## **Toetsing externe veiligheid ontwikkeling hotel en sauna/welness nabij Ijsbaan de Meent**

<b>Aan</b>	:	de heer Th. J. de Bruijn, Gemeente Alkmaar mevrouw A. Müller, Gemeente Alkmaar
<b>Kopie naar:</b>	:	de heer T. Rijvordt, Milieudienst Regio Alkmaar de heer J. Water, Veiligheidsregio Noord-Holland Noord
<b>Opgesteld door</b>	:	D.P. Barten, Prevent Adviesgroep B.V.
<b>Datum</b>	:	10 augustus 2011
<b>Projectnummer</b>	:	108-P6
<b>Documentnummer</b>	:	108-P6-D1
<b>Onderwerp</b>	:	Toetsing externe veiligheidsaspecten NH3-koelinstallatie van Ijsbaan de meent aan het gestelde in het Bevi/Revi i.v.m. de ontwikkeling van een hotel met saunacomplex nabij de Ijsbaan

*Figuur 2 : ligging veiligheidsafstand ammoniak koelinstallatie en geprojecteerd hotel en sauna/wellness*

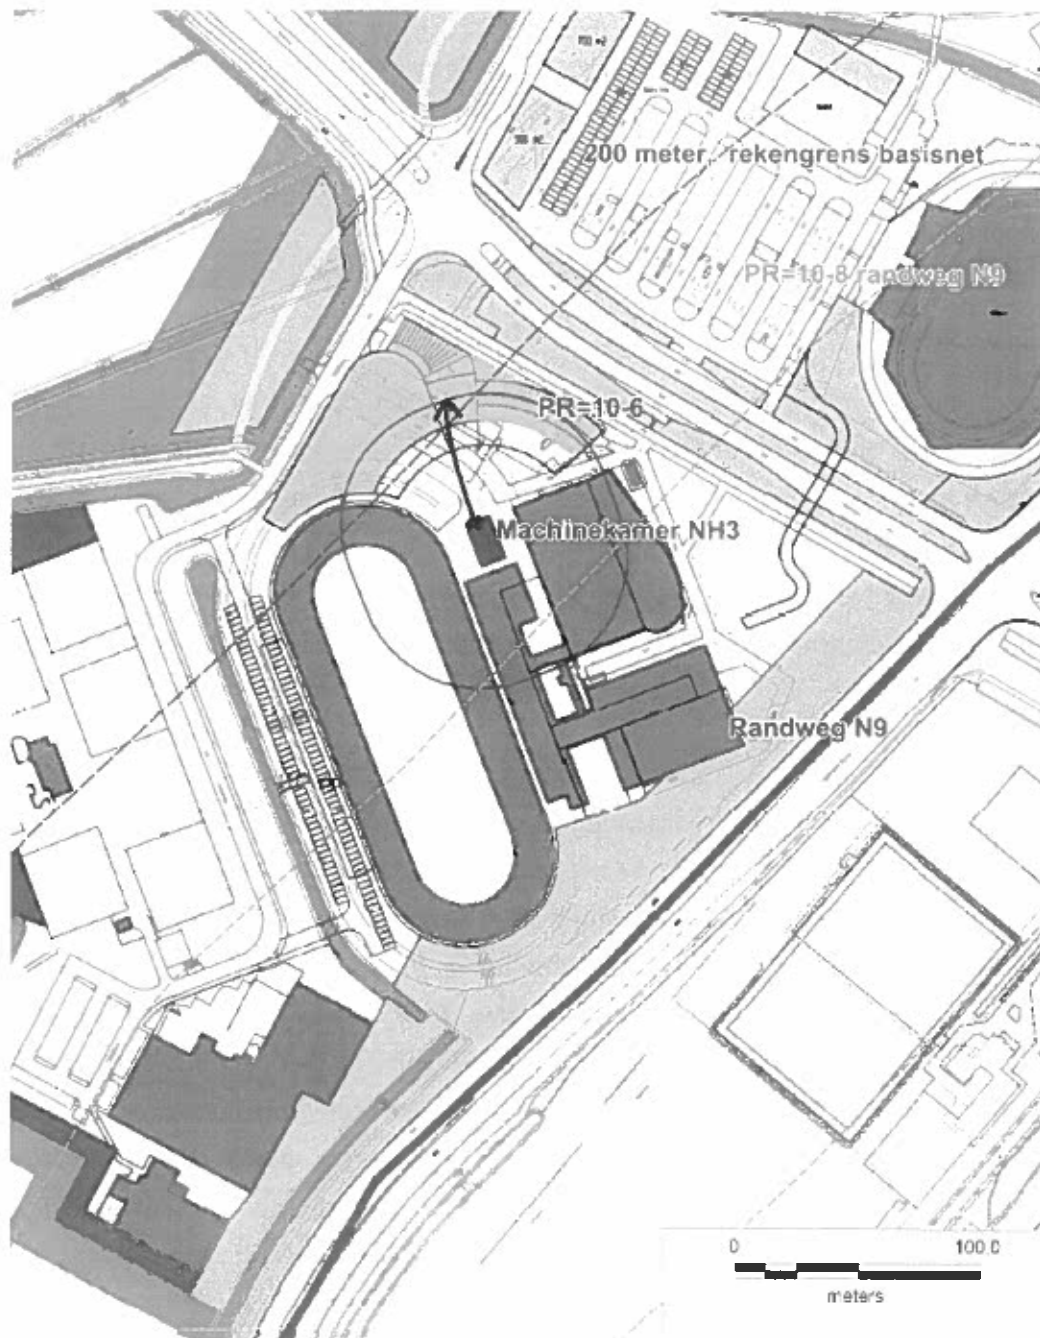
Rondom de gehele machinekamer van de ammoniakinstallatie ligt een veiligheidsafstand vanwege het plaatsgebonden risico ( $PR=10^{-6}$ ) van 50 meter, gerekend vanaf de gevel van de machinekamer. Binnen deze veiligheidsafstand mogen geen nieuwe kwetsbare objecten worden gerealiseerd. Het geprojecteerde hotel en het sauna/welness-centrum zijn kwetsbare objecten. Het hotel en het sauna/welness-centrum zijn deels gelegen binnen de veiligheidsafstand. Dit is in strijd met het gestelde in het Bevi en Revi. Het geprojecteerde complex zal tot buiten de veiligheidsafstandscontour moeten worden verschoven. Zie figuur 2 voor ligging veiligheidsafstand en het geprojecteerde complex.

Het geprojecteerde hotel en het sauna/welness-centrum bevinden zich deels binnen de veiligheidsafstand (vanwege het plaatsgebonden risico) van 50 meter rond de machinekamer van de ammoniakinstallatie van IJbaan de Meent. Deze ontwikkeling is op grond van het Bevi/Revi niet toegestaan.
